## Réponse Avis MRAe

### Projet Photovoltaïque sur les communes de Eblange et Ottonville

L'objectif de ce document est d'apporter une réponse aux recommandations de l'avis de la MRAe du 5 août 2024, sur notre demande de permis de construire de centrale photovoltaïque sur les communes de Eblange et Ottonville déposée le 27 mars 2023.

[Page 8 – 3.1.2 Les masses d'eau souterraine]

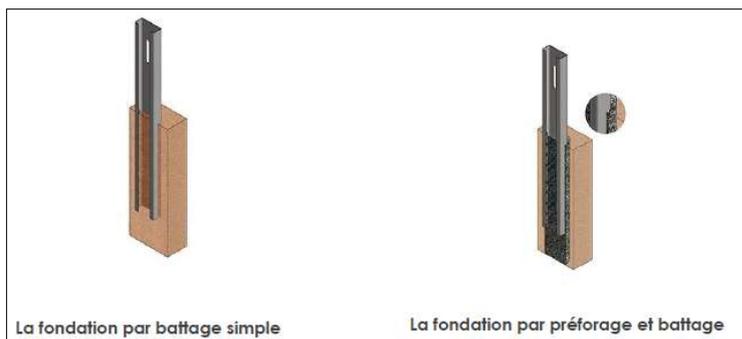
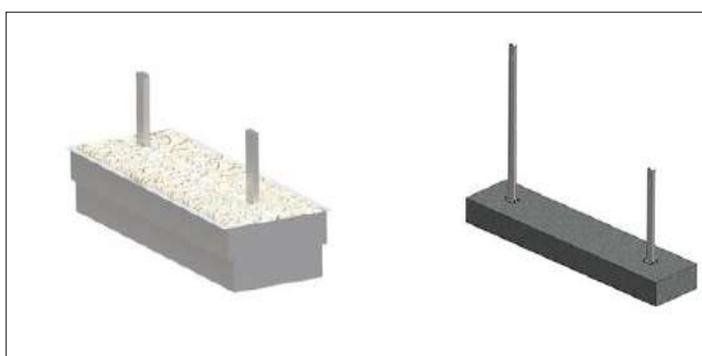
L'Ae recommande au pétitionnaire de :

- compléter le dossier par la prise en compte des nappes d'eau souterraines présentes au droit du projet en précisant la profondeur du toit de la nappe par rapport au projet de centrale photovoltaïque au sol et le système de fondations retenu ;

- faire une analyse comparative des avantages/inconvénients aux plans environnemental et agricole des solutions différentes envisagées pour les fondations des panneaux photovoltaïques, par exemple en comparant la technique des pieux envisagée à celle de panneaux posés sur longrines ou plots en béton de façon à démontrer que le choix qui sera effectué sera bien celui de moindre impact environnemental et agricole ;

- si la solution de fondation sur pieux était retenue, mettre en place sur toute la durée d'exploitation de la centrale, un système de surveillance et de suivi régulier de la qualité des eaux souterraines en amont et à l'aval de la centrale, et transmettre régulièrement ce suivi à l'Agence régionale de santé (ARS).

Les structures photovoltaïques peuvent être ancrées de plusieurs façons selon l'état du sol.

- Soit en fondations par pieux battus : Cette fondation est utilisée dans les terrains « standard », sans contrainte géotechnique particulière. Un préforage peut être à réaliser en présence de pierres ou galet :

La solution par pieux battus présente les avantages suivants :

- ✓ Une faible empreise
- ✓ Pas de terre excavée
- ✓ Pas/peu de béton à couler
- ✓ Une installation rapide
- ✓ L'emploi d'engins légers

- Soit en fondations par lestage : Cette fondation est généralement utilisée dans les terrains non meubles ou non stabilisés (anciennes décharges, présence de dalle béton, mines, sites pollués...)

Cette solution est donc choisie seulement sous contrainte et présente les inconvénients suivants :

- Une empreise plus importante
- Une quantité importante de béton à couler
- Une installation plus lourde et des engins de chantier adaptés

Comme indiqué dans l'étude d'impact, les matériaux constituant le parc solaire seront strictement inertes et ne seront pas de nature à induire une quelconque pollution vers le sol, que ce soit par contact direct dans le cas des pieux en acier ou par ruissellement sur les panneaux en verre.

Nous notons également que la technique de pieux battus n'implique par définition par de création d'orifice dans le sol. La percolation vers la nappe ne sera donc pas améliorée par la réalisation des fondations par pieux.

Une étude géotechnique permettra de définir l'ancrage au sol adapté à la nature de ce dernier, les mesures à mettre en place seront définies en conséquence.
